三菱汎用ACサーボ セールスとサービス

No. 10-08

MR-J3-200/350□サーボアンプ取付け穴変更品のお知らせ

(1) 外観

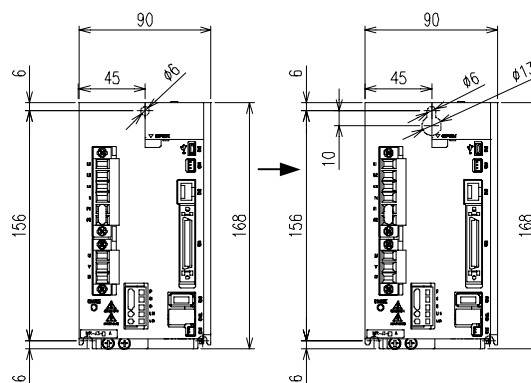
取付け穴寸法、および、アースマークを以下のように変更いたします。

アースマーク

取付け穴
